INSTITUTO NACIONAL DE AGUAS POTABLES Y ALCANTARILLADOS
INAPA

CIRCULAR DE RESPUESTA A LOS OFERENTES

CIRCULAR No. 1

COMPARACION DE PRECIOS INAPA-CCC-CP-2018-0067, para el Mejoramiento Y Ampliación Acueducto La Ciénega, provincia Barahona.”

Figura N° 17

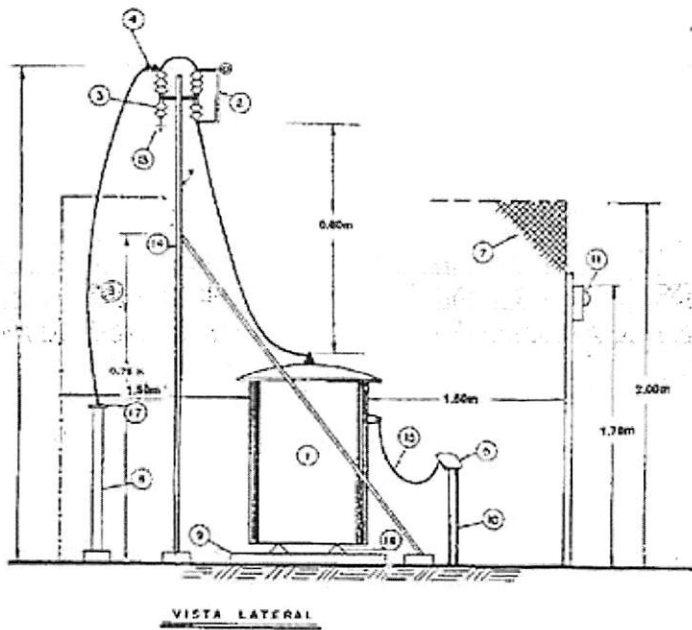
2.- Podemos obtener el croquis o la Forma de la Estructura Metálica para los Transformadores?

Respuesta: Como se indica en el plano eléctrico de media tensión. Para mejor discernimiento ver el Reglamento para el Diseño y Construcción de Subestación de Media a Baja Tensión, Reglamento R-022, de la DGRS.
